Mission régionale d'autorité environnementale  
**Grand Est**

**Avis délibéré sur le projet d'exploitation  
du parc éolien de Moulinet  
à Noncourt-sur-le-Rongeant et Saily (52)  
porté par la société VENTELYS Énergies Partagées**

n°MRAe 2024APGE92

**Figure 3 : Localisation du projet par rapport aux couloirs de migration des oiseaux définis dans le SRE (à gauche) et les sensibilités de l'avifaune nicheuse ou en halte migratoire/hivernale (à droite)**

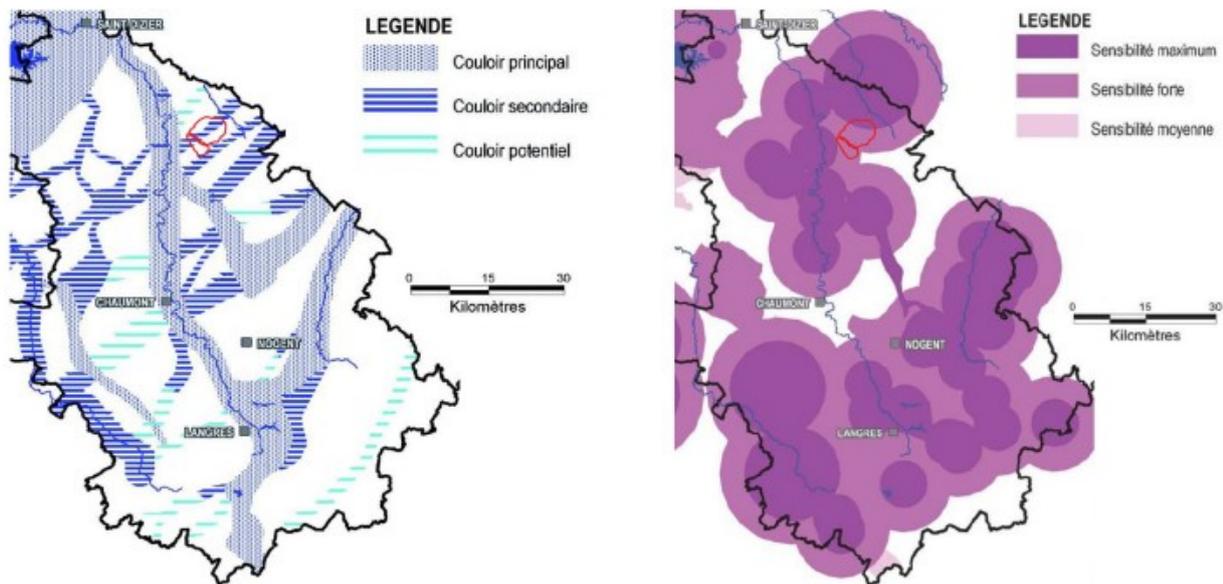
De plus, l'Ae souligne que le SRE mentionne une obligation de portée générale, d'éviter les couloirs de migration des oiseaux, en prévoyant que des zones d'évitement soient réservées à cet effet. Enfin, la question de la préservation des paysages y est également mentionnée en tant que principe général. **Ainsi, l'Ae ne partage pas l'affirmation du pétitionnaire consistant à considérer que la zone d'implantation du projet est favorable à l'éolien d'après le Schéma régional éolien Champagne-Ardenne (SRE).**

Ce projet vient s'ajouter au groupement de projets renforçant l'effet barrière, orientés perpendiculairement aux trajets de migration des oiseaux (couloir secondaire). L'Ae constate que l'emprise du parc sur ce couloir est d'environ 3,1 km et que l'effet barrière est renforcé par une inter-distance inférieure à 300 m pour 4 machines (cf. paragraphe 2.3) ce qui constitue un impact conséquent.

**Figure 4 : Visibilité du parc depuis Saily**

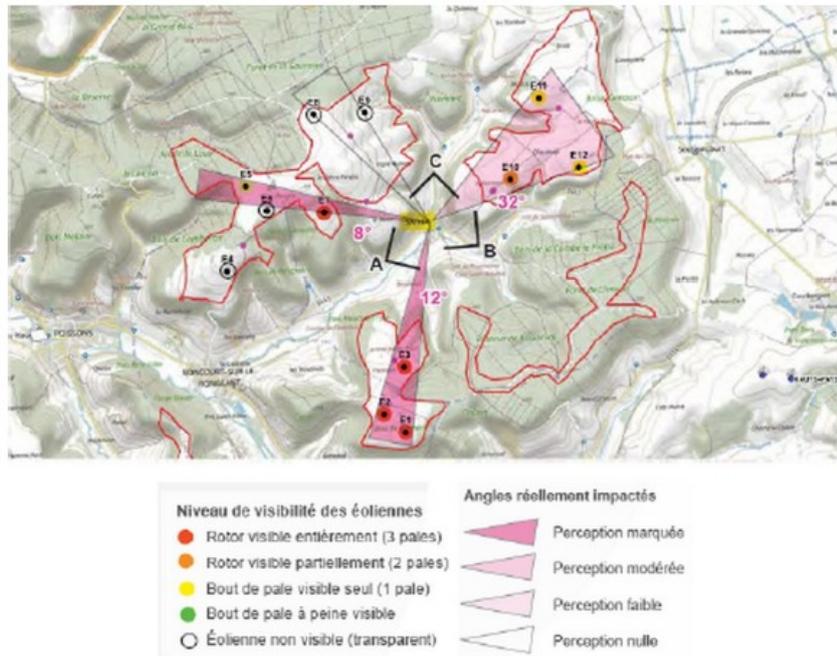
L'Ae constate que même si le projet est implanté sur les plateaux, les éoliennes les plus à l'ouest sont à proximité des vallées et vallons, cette situation les rend beaucoup plus impactantes que les éoliennes existantes. Les éoliennes les plus à l'est du projet rattachées aux plateaux ont des impacts similaires à ceux des parcs construits, dans un paysage qui possède des caractéristiques plus propices à leur acceptation.

De plus l'Ae constate que le projet présente 12 éoliennes disposées visuellement de façon aléatoire, en petits bouquets entourant le vallon du Tarnier, où se niche le village de Sailly. Cette configuration, qui ne correspond pas aux grandes lignes de force du paysage, résulte du recul recherché par le porteur de projet pour atténuer les effets de surplomb sur les vallées, et de l'étroitesse des secteurs possibles d'implantation. Il résulte de cette implantation une lecture très brouillée du motif éolien et qui ne respecte pas la recommandation de l'étude de la capacité des paysages haut-marnais à accueillir le développement de projet éolien de mettre en œuvre des parcs structurés.

Le recul retenu n'est pas toujours suffisant pour éviter le surplomb de certaines éoliennes sur les vallons et le paysage intime qu'ils recèlent, le dénaturant fortement par une hauteur hors d'échelle par rapport aux éléments naturels, ainsi que sur les villages les plus proches. Leur réel impact semble sous-évalué par le porteur de projet.

**Figure 8 : Cartes des enjeux liés aux habitats et à la flore**

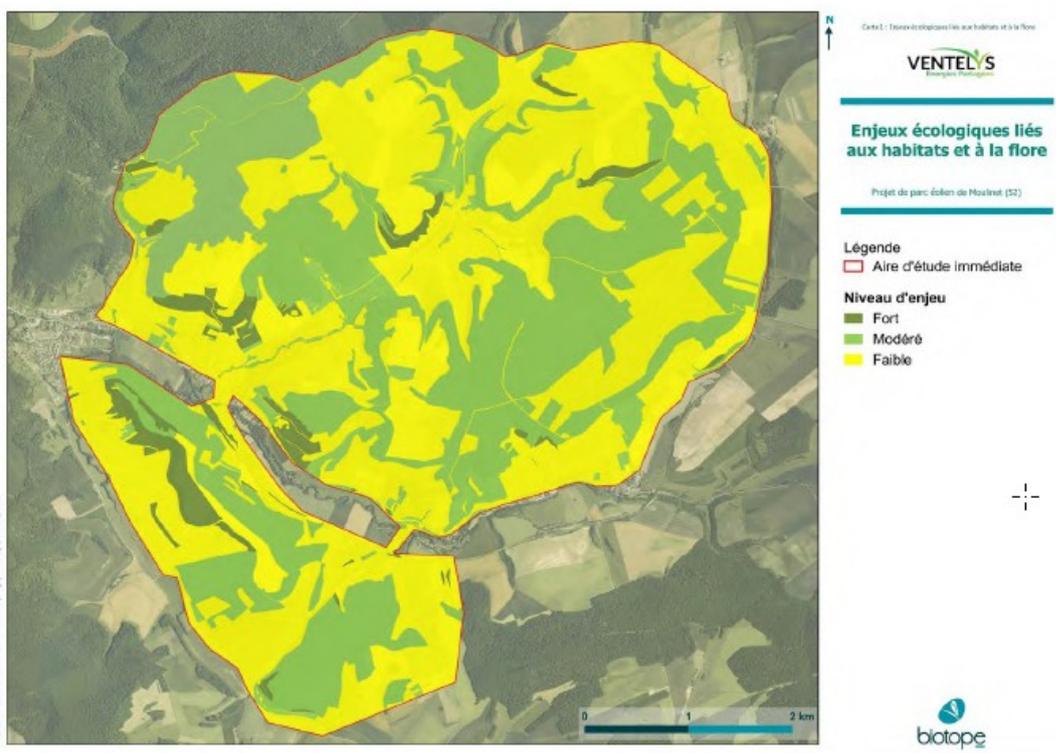
Les 12 éoliennes seront implantées en cultures. Les chemins existants seront préférentiellement utilisés pour desservir les éoliennes. Les accès et virages à créer seront pour la plupart situés sur des terrains en cultures. Tous les habitats impactés sont à enjeu écologique faible. Exception faite de la chênaie/hêtraie mésophile calcicole à Laîche glauque et la prairie mésophile fauchée qui vont respectivement perdre 257 m<sup>2</sup> et 245 m<sup>2</sup>. Le dossier indique que ces habitats qualifiés à enjeux écologiques modérés seront impactés sur des très petites surfaces (respectivement 0,002 % et 0,019 % de la surface totale de ces deux habitats sur l'aire d'étude immédiate). Néanmoins l'Ae estime que si l'impact sur ces milieux ne peut pas être évité ou réduit, il doit être compensé.

**L'Ae recommande au pétitionnaire de prévoir des mesures de compensation pour les habitats chênaie/hêtraie mésophile calcicole à Laîche glauque et la prairie mésophile fauchée impacté par l'implantation du projet.**

**Figure 10 : Localisation des espèces d'oiseaux en migration pré-nuptiale**

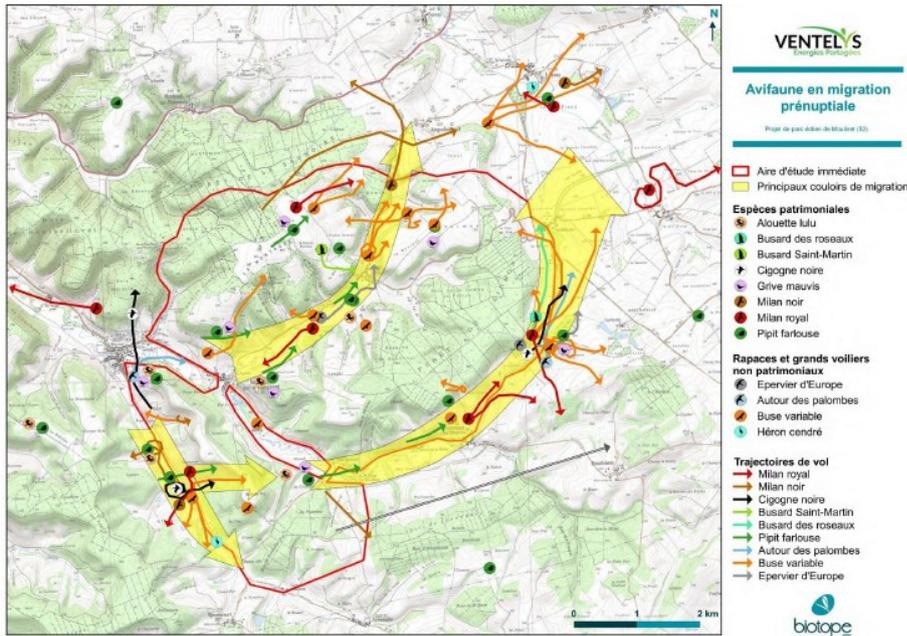
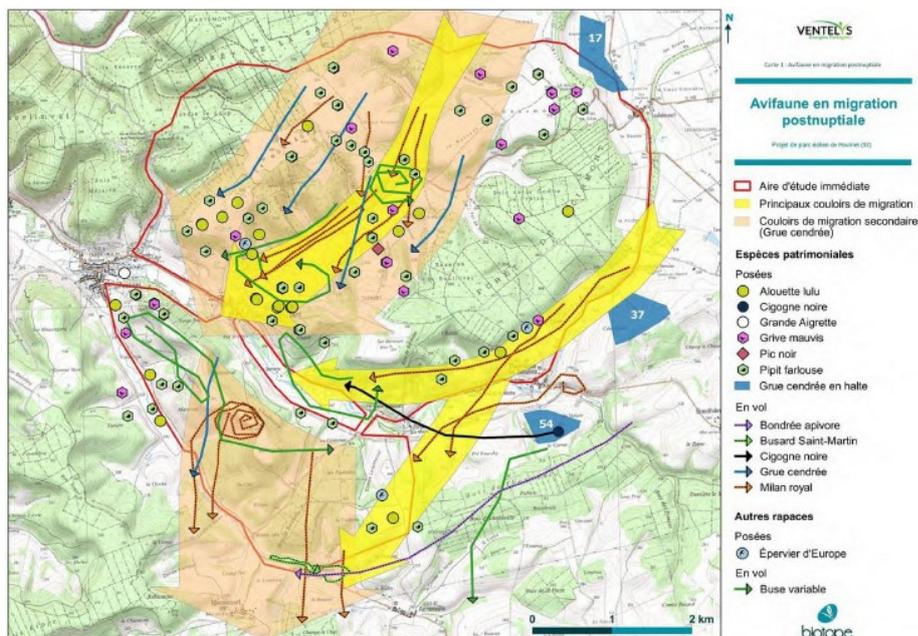
L'Ae estime que des couloirs de migration sont bien identifiés au droit de la ZIP et que ces derniers sont impactés par le projet.
